Wyjaśnienia i Zmiana Nr 5

Dotyczy: postępowania o udzielenie zamówienia publicznego prowadzonego w trybie podstawowym z możliwością negocjacji pn.: „Przebudowa ulicy Pogodnej i Syrokomli w Bydgoszczy” - nr sprawy 019/2023

Pytania do SWZ - zestaw 3 z dnia 24.05.2023 r.

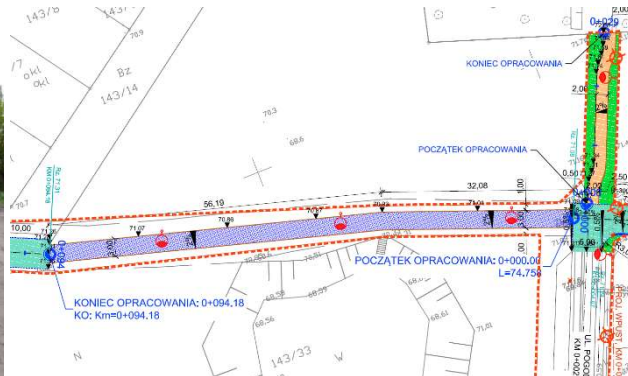
Zgodnie z opisem przedmiotu zamówienia (Opz), zakres prac dla Zadania 1 i Zadania 2 obejmuje: „rozbiórkę ogrodzenia i ponowne jego wbudowanie”. Projekt wykonawczy wskazuje, że zadanie obejmuje:

Rozbiórka ogrodzenia metalowego na fundamencie betonowym – 32,1m (ul. Pogodna - opis PW/ pkt 7, poz. 2)

Ustawienie ogrodzenia – 45,0m (ul. Pogodna - opis PW/ pkt 7, poz. 21)

Z uwagi na brak innych dokumentów pozwalających na określenie ilości robót do wykonania w ramach rozbiórki/odtworzenia ogrodzenia, wykonawca wnosi o potwierdzenie, że zadanie obejmuje wyłącznie podany powyżej zakres.

Zamawiający wyjaśnia, że zakres rozbiórek określa opisany w pytaniu zapis. Ewentualne zmiany w tym zakresie reguluje Wzór Umowy.
